COMMENTAARNOTA

Concept Voorlopig ontwerp Landgoederenzone Haagse Beemden

**TOELICHTING COMMENTAARNOTA Concept voorlopig ontwerp
Landgoederenzone Haagse Beemden**

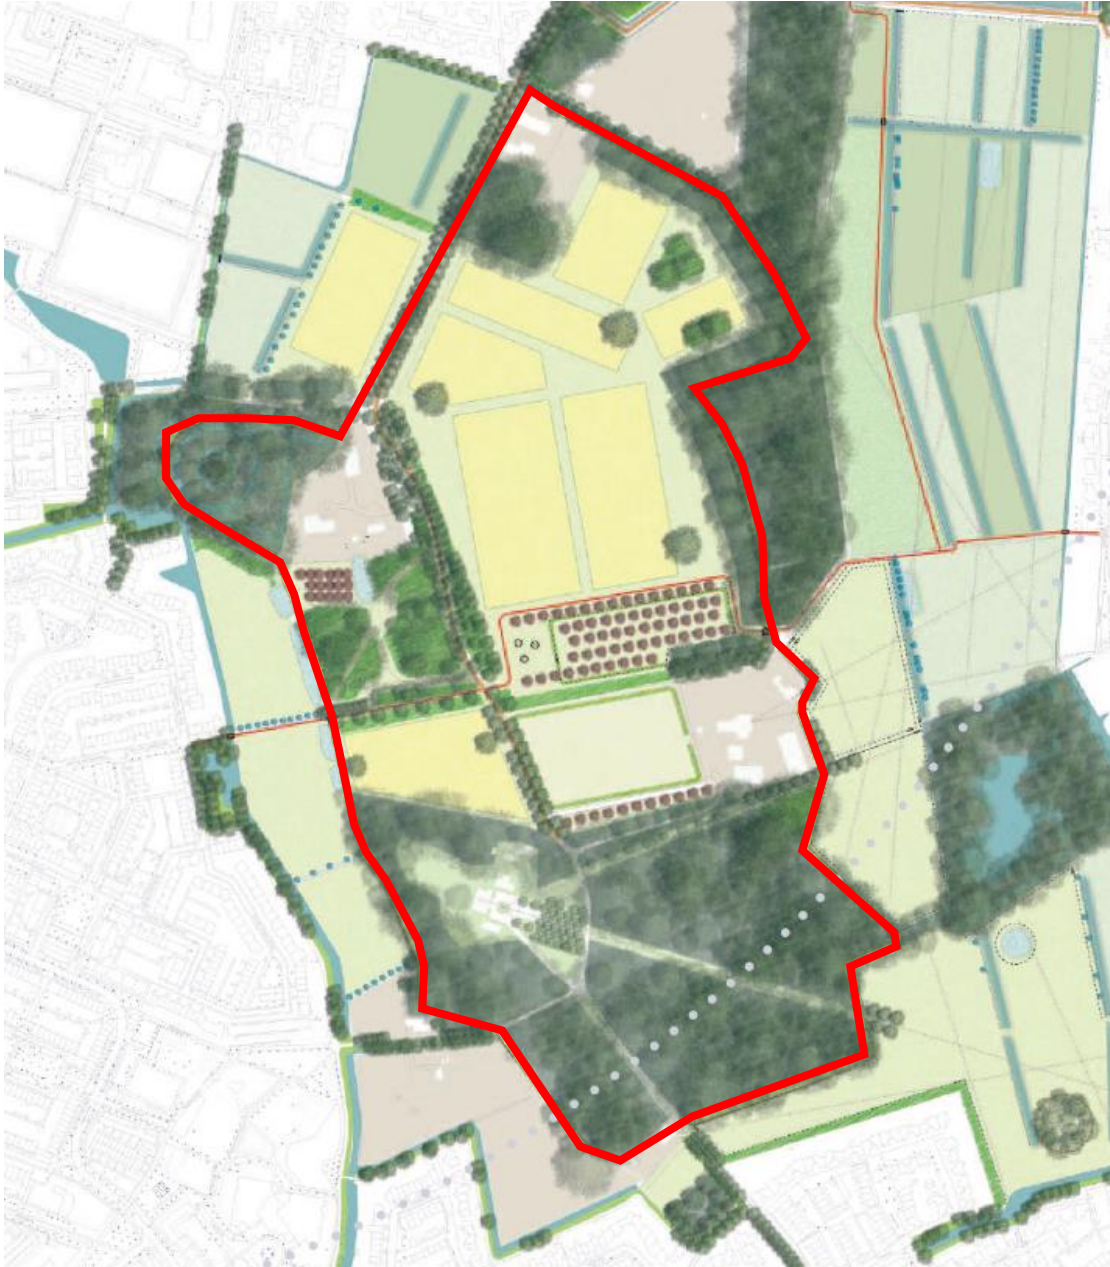
Er wordt de suggestie meegegeven om bijvoorbeeld tijdens de bronstijd en/of broedseizoen delen af te sluiten.

Antwoord: Het schetsplan hield er rekening mee dat er geen wezenlijke verstoring zou plaatsvinden op onder andere de zoogdieren en vogels. Dit door slechts een aantal paden toe te voegen als laarzenpad. Zoals reeds te lezen is bij het antwoord op vraag 4, zijn de wandelpaden om diverse redenen aangepast in het VO. En daarmee is het aantal laarzenpaden verminderd. Dit maakt samen dat extra maatregelen om delen af te sluiten niet noodzakelijk zijn.

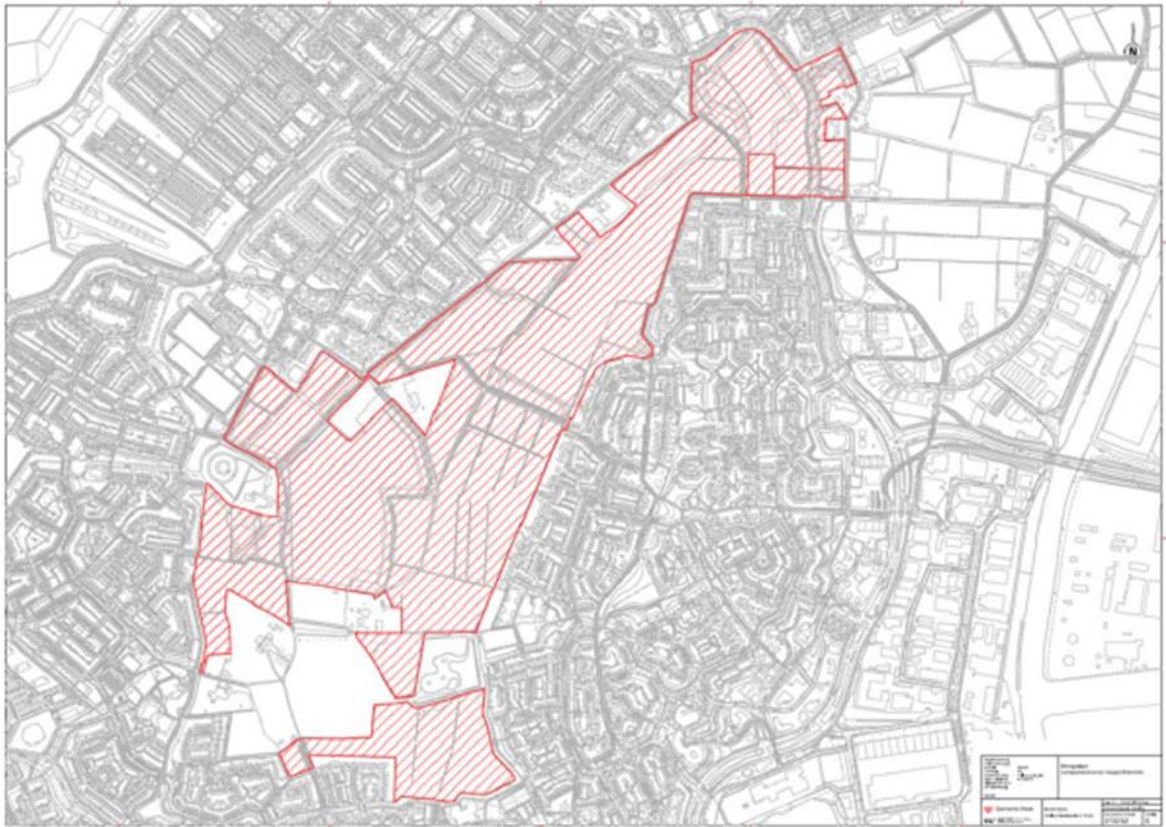
Het is nog onduidelijk bij de gemeente wat de oorzaak is dat de ringsloot een hoge nutriënten belasting kent. De suggestie wordt gegeven om foutaansluitingen te controleren.

Antwoord: Bedankt voor de suggestie. Er wordt door de gemeente onderzocht wat de oorzaak zou kunnen zijn.
